# 池州市贵兴非矿新材料有限公司

池贵兴非矿字〔2023〕4号

## 整改报告

贵池区应急管理局：

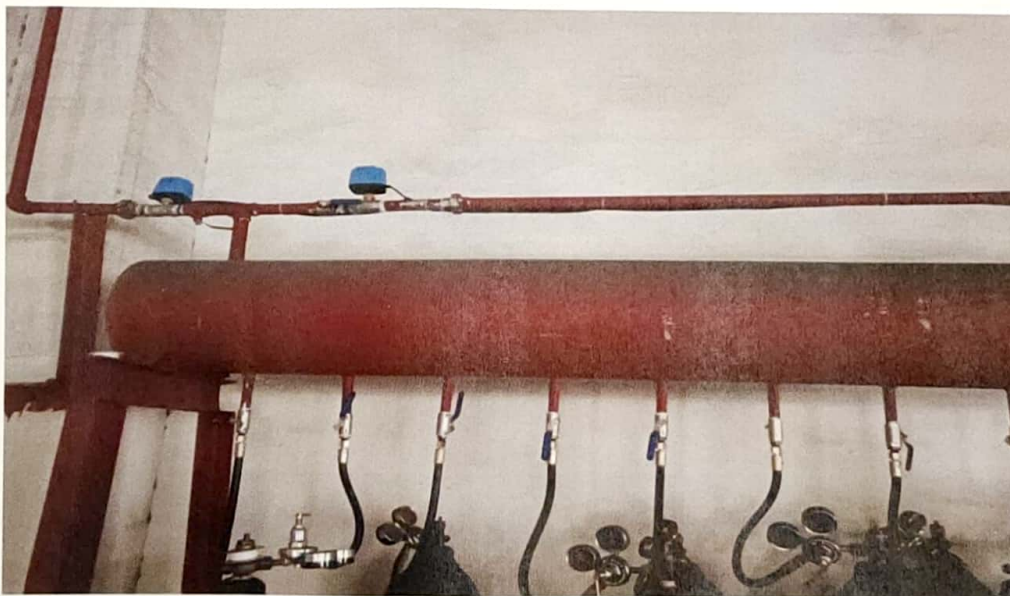
二、煤粉仓设置了氮气保护，但氮气气瓶及阀门管道处于关闭状态（手动），未见报警、联锁保护系统。

整改措施：将现场手动改为自动状态。

完成情况：已完成（见附件 5-9）
